Flächennutzungs- mit Landschaftsplan

Deckblatt Nr. 28

umweltbezogene Stellungnahmen

Aufstellung eines Bebauungs- und Grünordnungsplanes SO Solarpark Schloss Grafentraubach

Anlage: 1 Leitungsplan

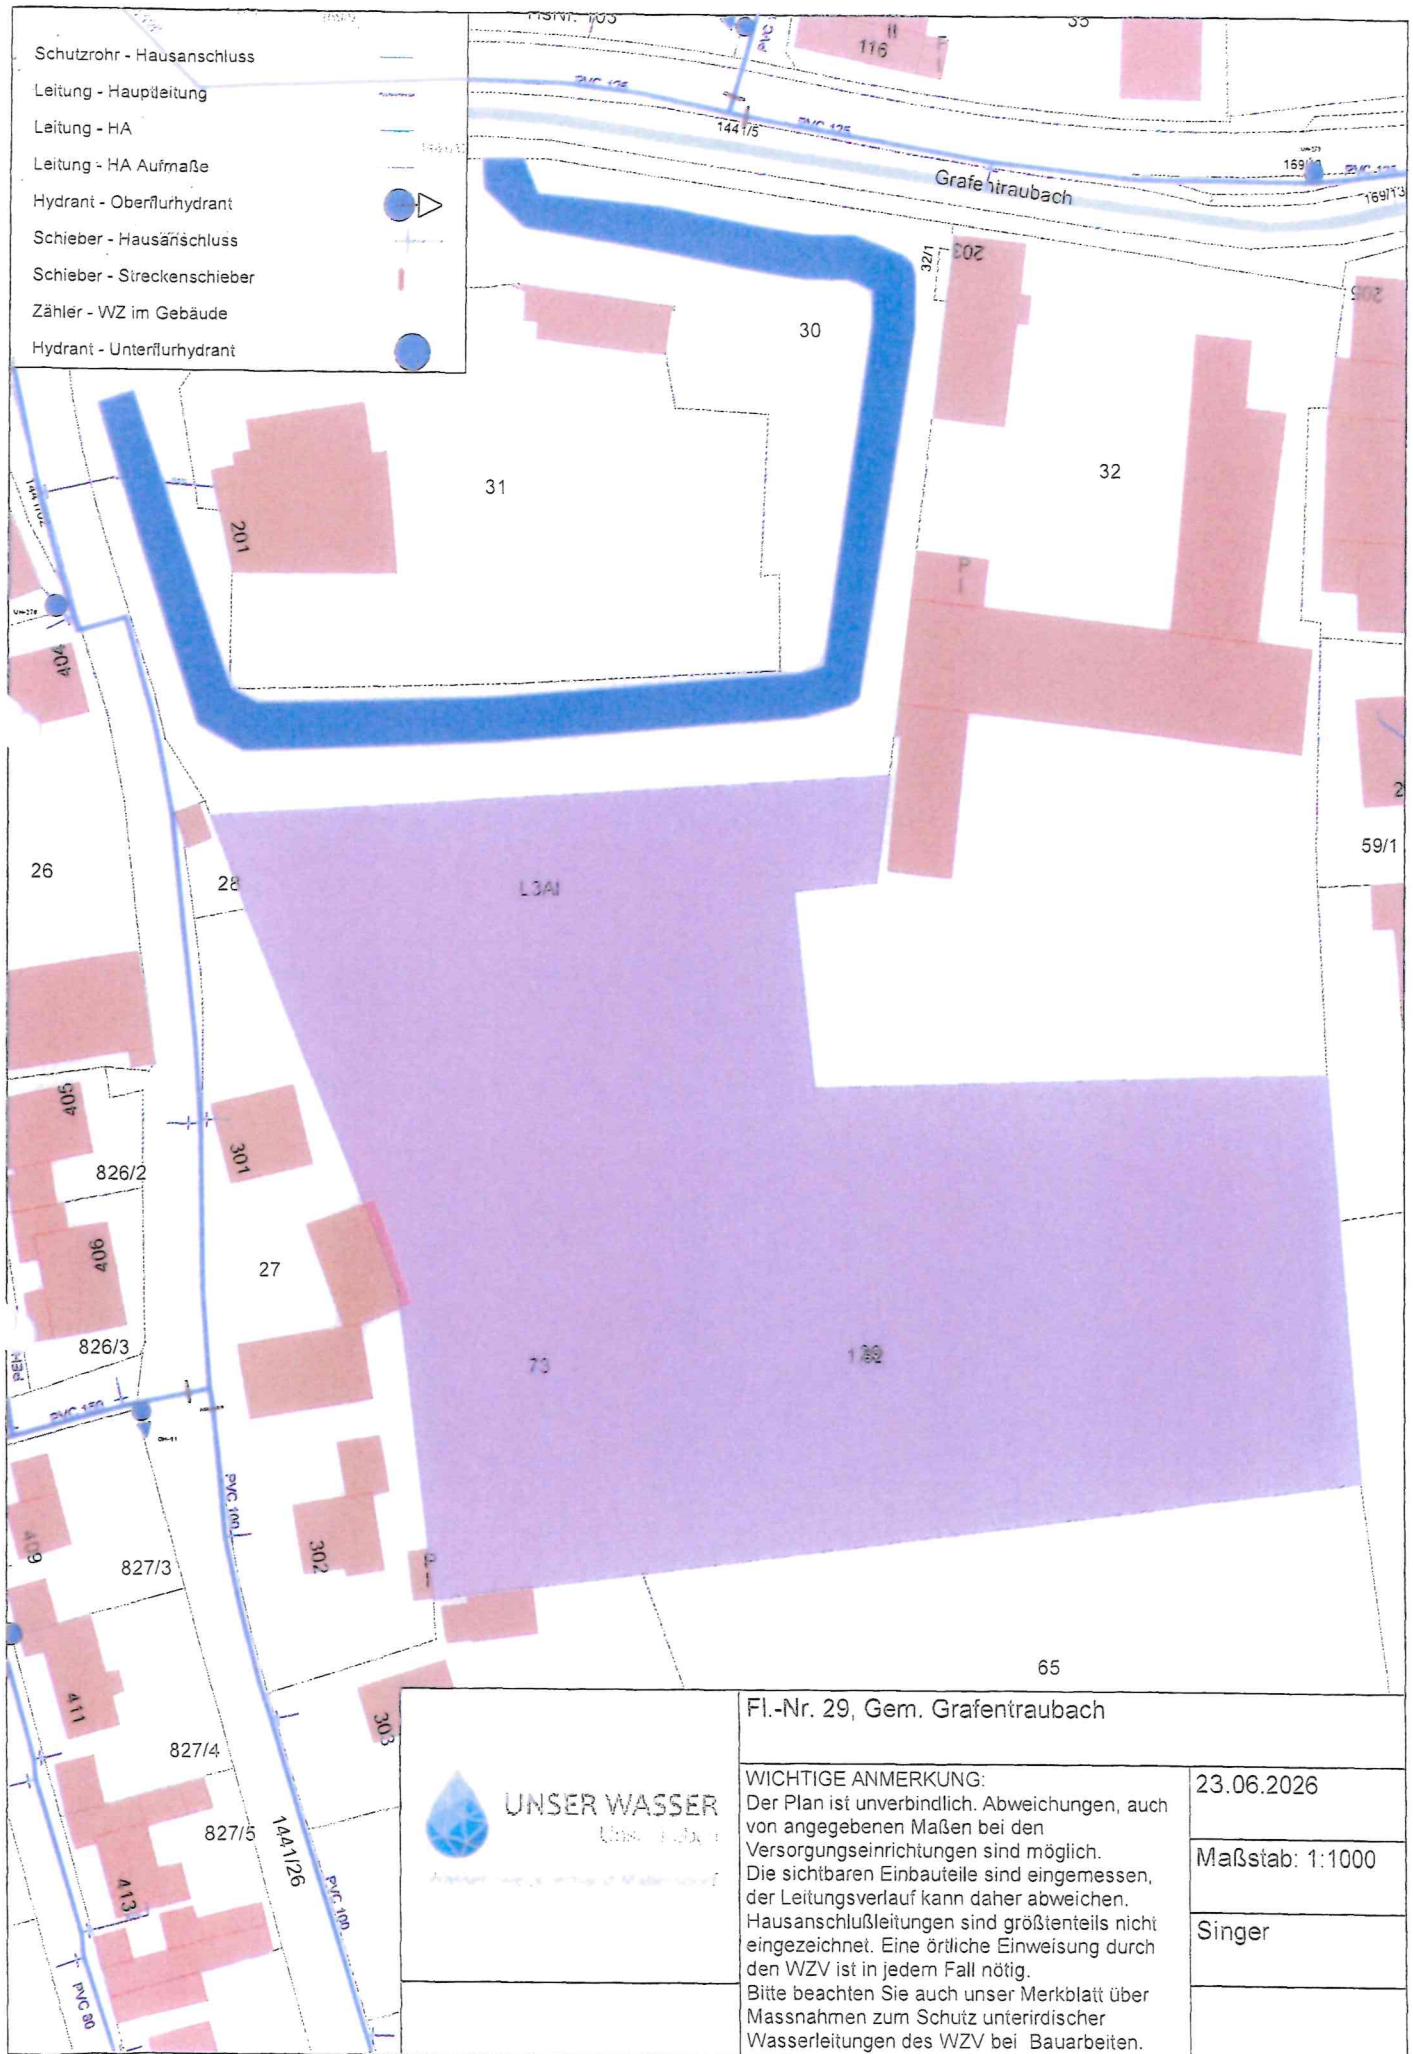
Das geplante Grundstück mit der Flurnummer 29 der Gemarkung Grafentraubach ist von einer Versorgungsleitung des Wasserzweckverbandes nicht erschlossen, siehe beiliegenden Leitungsplan.

Eine Versorgung mit Trink-, Brauch- und Löschwasser ist daher nicht möglich. Es besteht für das Grundstück auch kein Anschlussrecht nach § 4 Wasserabgabegesetz.
